Relatório de Inspeção nº. 02/2020 – DIFO

Processo nº: 1423/2020
Jurisdicionada: Secretaria de Estado Saúde do Distrito Federal – SES/DF
Assunto: Inspeção
Ementa: Inspeção nas obras referentes ao Contrato nº 106/2020 - SES/DF, cujo objeto é a execução das obras de construção do Hospital de Campanha de Ceilândia. Relatório Prévio de Inspeção.

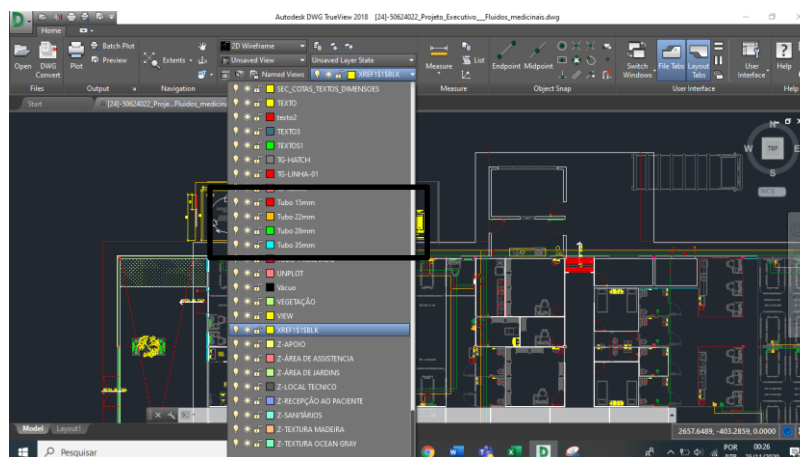
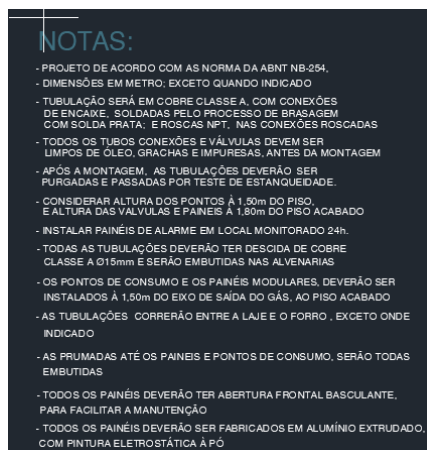
160. A Secretaria de Saúde forneceu para o item a planta de distribuição dos fluidos medicinais, extensão .dwg, na qual é possível verificar pelo “layer” que as tubulações adotadas foram 15 mm, 22 mm, 28 mm e 35 mm, conforme imagem a seguir:

161. Além disso, conforme o campo “notas” da referida planta, todas as tubulações são de cobre, classe A, apresentado conexões soldadas, imagem a seguir. Todavia, não há menção na planta do tipo e da quantidade de conexões a serem utilizadas.

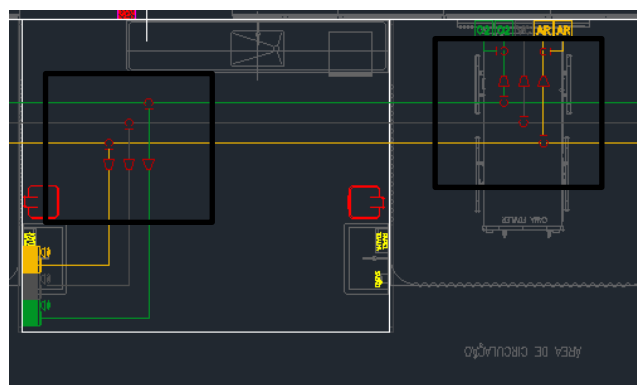
162. Diante dessa lacuna de informações, esse corpo técnico com base na planta apresentada contabilizou todas a conexões referenciadas no desenho pelo símbolo (legenda), indicado na imagem a seguir, chegando a um número total de 189 conexões:
